# GEMMA 2 - ALA

1° APRILE 2018

## ALA\_ QUALE SOLUZIONE PER UNA FACILE SOSTITUZIONE?

## LA SOLUZIONE: GEMMA 2

VASO SOSPESO T263001

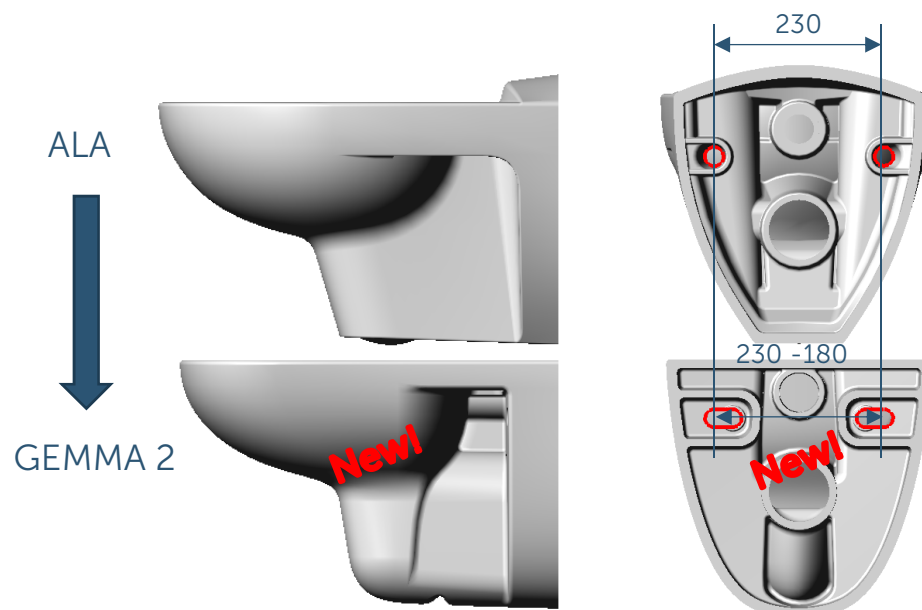
La distanza tra i fori dei fissaggi dei modelli sospesi di Ala è 230 mm vs uno standard attuale di 180 mm.

Con l'uscita dal portfolio di Mia e Washpoint non esiste più una serie ceramica compatibile con tale interasse.

**LA SOSTITUZIONE DEI SOSPESI SENZA  
INTERVENTI MURARI NON PUO'  
ESSERE EFFETTUATA**

A partire dal **1° aprile** due nuovi codici per i modelli sospesi di **GEMMA 2** ( vaso sospeso **J003001** e bidet sospeso **J003101**) con i fori per il fissaggio modificati garantiranno:

- Sia **NUOVE** installazioni su sostegni metallici con distanza 180 mm.
- Che la **SOSTITUZIONE** dei vasi Ala con interasse 230 mm

## GEMMA 2\_ IL FISSAGGIO DEI NUOVI MODELLI SU INSTALLAZIONI PREESISTENTI

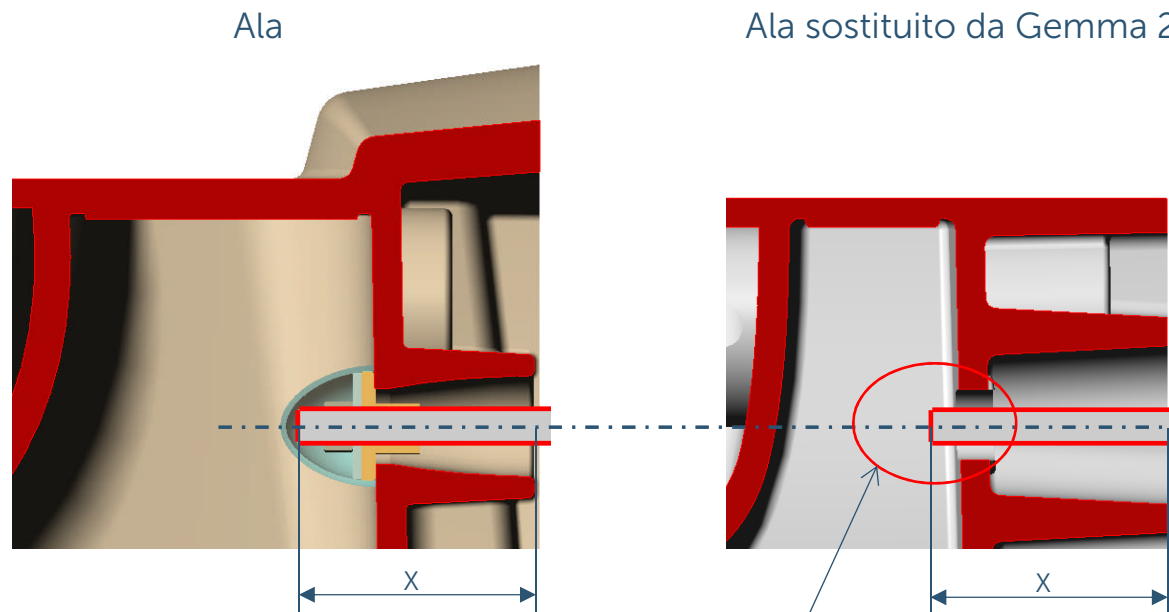
Il fissaggio a parete potrebbe essere troppo corto per garantire l'utilizzo di un dado di fissaggio normale

### JV00767 KIT SOSTITUZIONE ALA

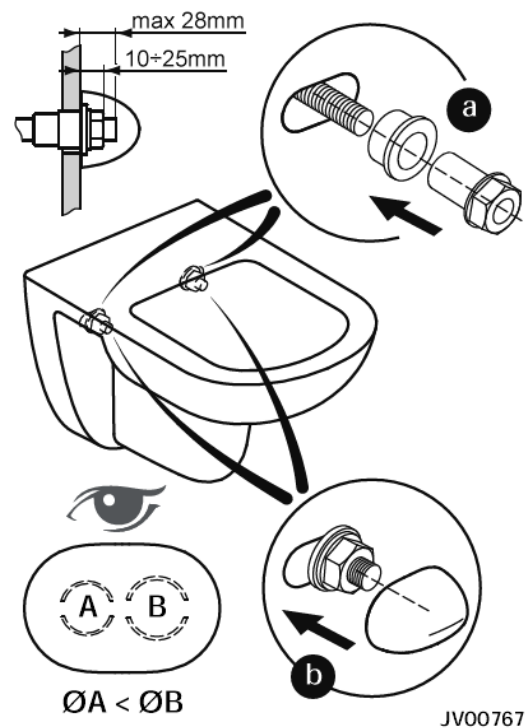
Il kit di sostituzione permette di fissare i nuovi codici Gemma 2 su precedenti installazioni, anche nei casi in cui i vitoni del fissaggio sono troppo corti per poter permettere l'installazione con un dado tradizionale

# ESEMPI

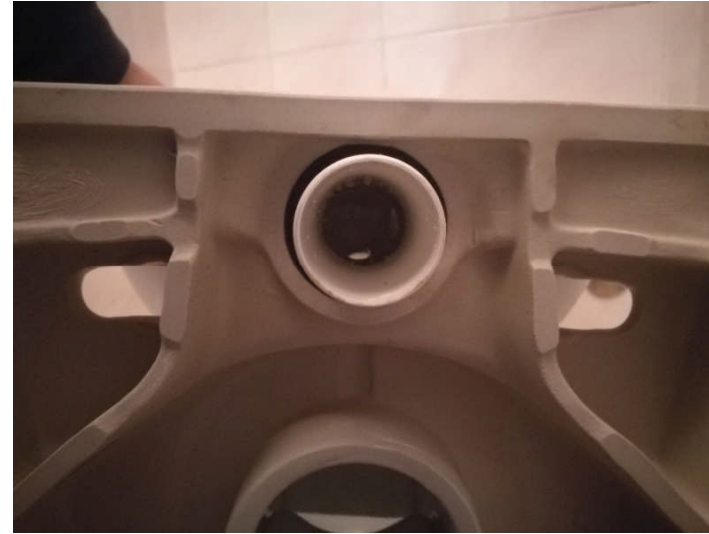
ALA

GEMMA 2
